原子力安全委員会委員長 松浦祥次郎 様

## 発電用原子炉施設に関する耐震設計審査指針改定に関する申し入れ

若狭連帯行動ネットワーク

(左図)震源近傍の硬質岩盤で観測された水平動の疑似速度応答スペクトル  
(右図)震源を事前に特定できない地震による震源近傍の観測記録の水平動応答スペクトルとその上限レベル(実線は1997年鹿児島県北西部地震の鶴田ダムのスペクトル、破線はスケーリングの観点から確実に事前の震源を特定できるとは断定できないと判断したMj6.5(Mw6.2)以下の7地震

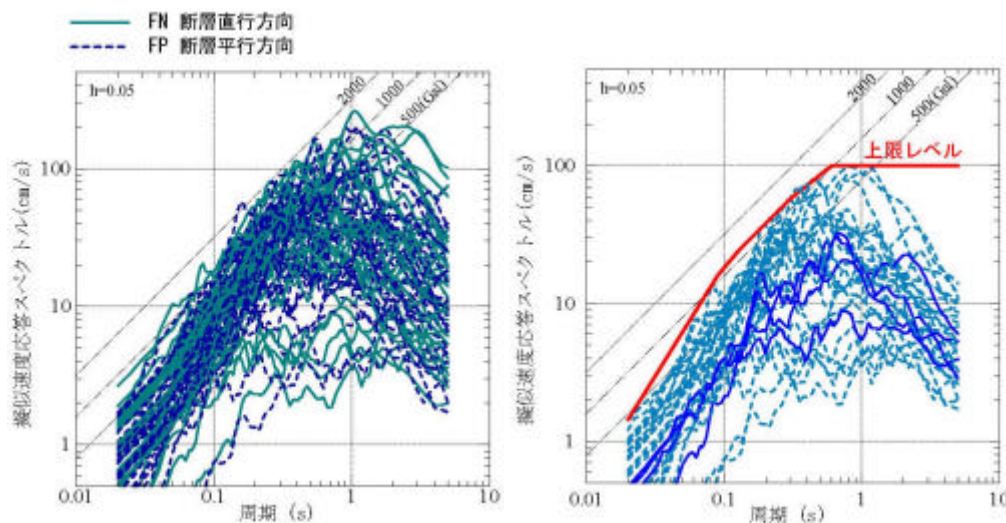
耐震指針検討分科会では、「M6.5(マグニチュード6.5)の直下地震」に代わるものとして「震源を特定せず想定する地震動」の応答スペクトルを検討中ですが、現在の案(右下図「上限レベル」)では国内2地震の強震観測記録とM6.5以下のカリフォルニア7地震の強震観測記録だけを包絡するスペクトルになっています。M7.3以下の16地震の強震観測記録のうち「地表地震断層が発見されたもの」や「震源断層を事前に予測可能と思われるもの」が除かれています。これは「地表地震断層が出現するとは限らないM7.3以下の直下地震」の応答スペクトルを推定するという当初の目的にも合わないやり方です。M7.3以下の強震観測記録をすべて包絡させると、左下図のように応答スペクトルが現行指針にある「M6.5の直下地震」の応答スペクトルを短周期側で大きく超えてしまうため、恣意的にこれらを除外

したとしたとしか考えられません。また、強震観測記録が除外された鳥取県西部地震(2000年M7.3)等について、周辺のリニアメントや活断層などの調査だけから事前に特定可能だとする説には疑義があります。さらに、これまで地表地震断層が出なかった断層でも、今回はアスペリティが浅くなって地表地震断層が出てくる場合があります。したがって、強震観測記録が少ない現状では、震源を「事前に想定できた」かもしれない地震(「事前には想定できない」との専門家の意見もあります)や地表地震断層が現れた地震も含めて、M7.3までの強震観測記録に基づく応答スペクトルをすべて包絡させ、さらに原子炉直下に断層を置き、アスペリティが深さ3～5km程度と比較的浅く地表に向かって破壊が進む最悪の場合を想定して、応答スペクトルを策定して下さい。
